改善箇所説明図

助手席側ミラー一式

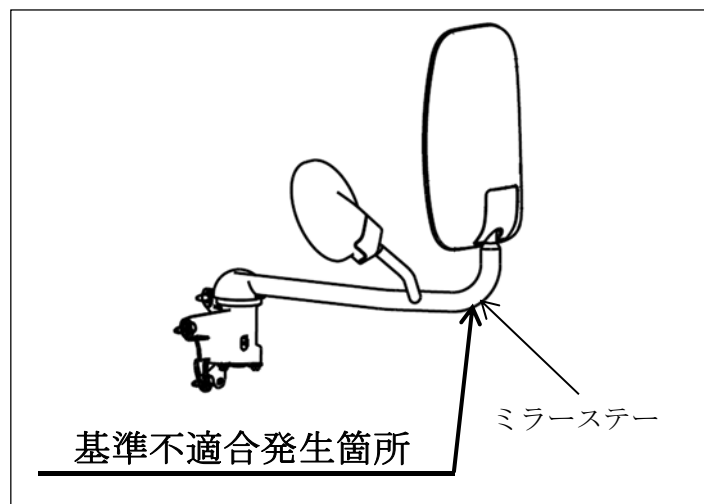
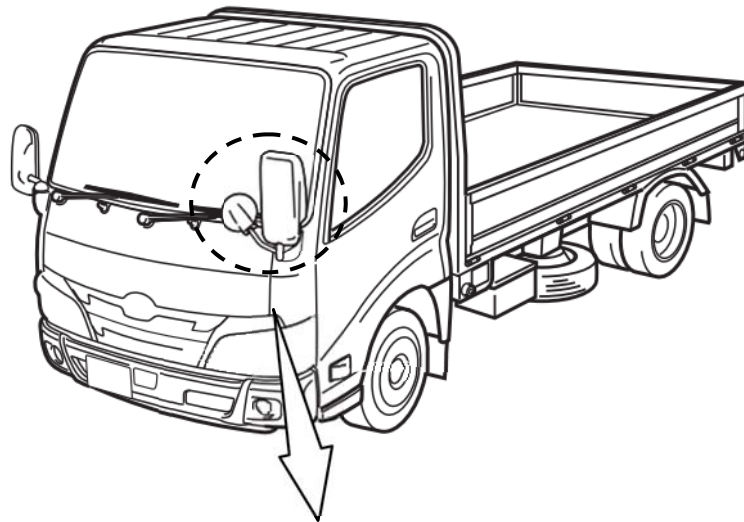
小型トラックの助手席側ミラーにおいて、設計指示が不適切なため、正規より短いミラーステーを装着しているものがある。そのため、保安基準第44条の後方視界要件を満たさないおそれがある。

全車両、助手席側ミラー一式を点検し、誤ったミラーステーが装着されたものは正規品のミラー一式に交換する。
